DODATEK č. 1 ke SMLouvĚ o Dílo

č. smlouvy objednatele: 396/2021
dodatek č. 1 objednatele: 21/2021

dodatek č. 1 ke smlouvě o dílo ze dne 4. 6. 2021
(dále jen „dodatek č. 1“)

Název stavby: REVITALIZACE AREÁLU GYMNÁZIA MĚSTA KOLÍN 2. ETAPA – OBNOVA PARTERU

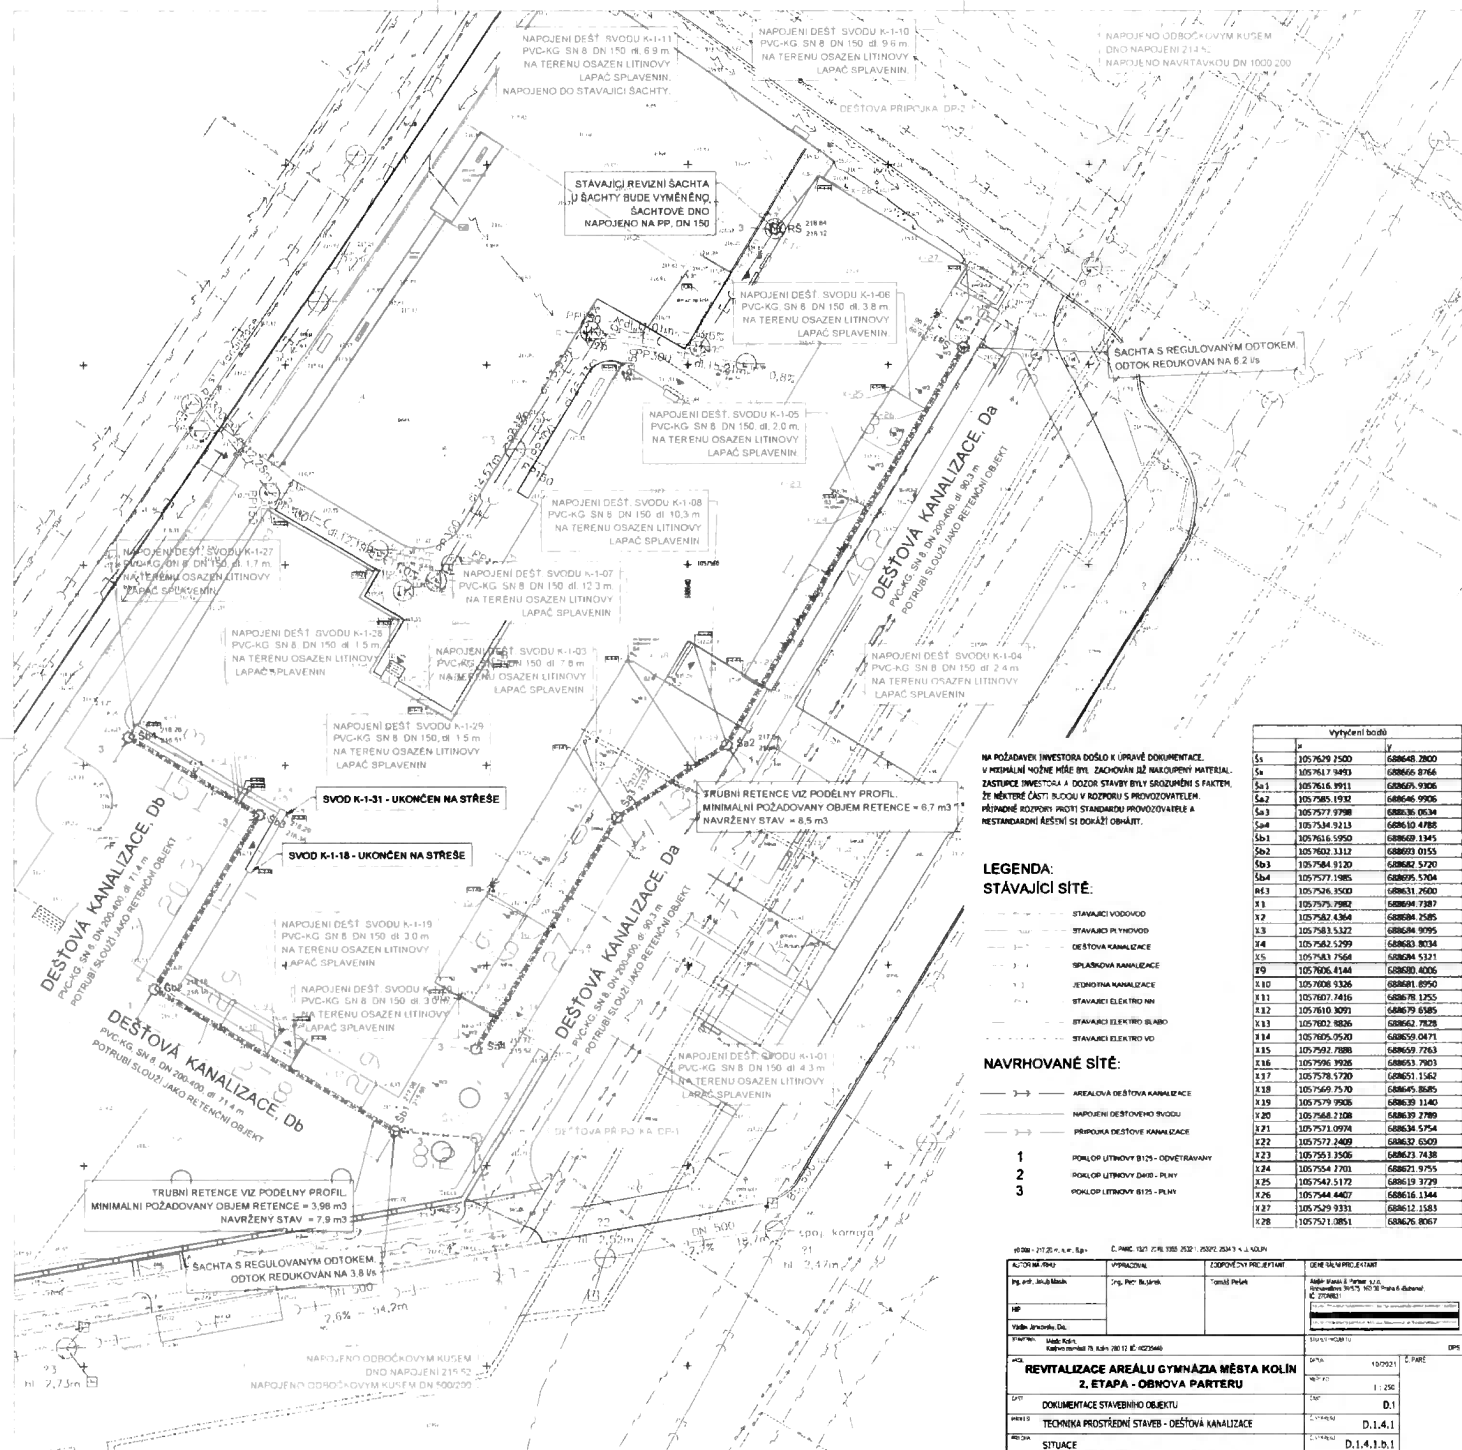
NA POŽADAVEK INVESTORA DOŠLO K ÚPRAVĚ DOKUMENTACE. V MINIMÁLNÍ MOŽNÉ MĚŘE BYL ZACHOVÁN PŮV. ZALOŽENÍ MATERIÁL. ZASTUPK. INVESTORA A DOZOR STAVBY BYLY SROZUMĚNÝ S FAKTEM, ŽE VEŠTĚNÉ ČÁSTI BUDOVY V ROZMĚRU S PROVOZOVATELEM. PŮV. ÚMĚRŇOVANÝ PROTI STAVBODNÍM PROVOZOVATELI A RESTAURÁČNÍM ŘEŠENÍM SI DOKÁŽÍ OBHÁIT.
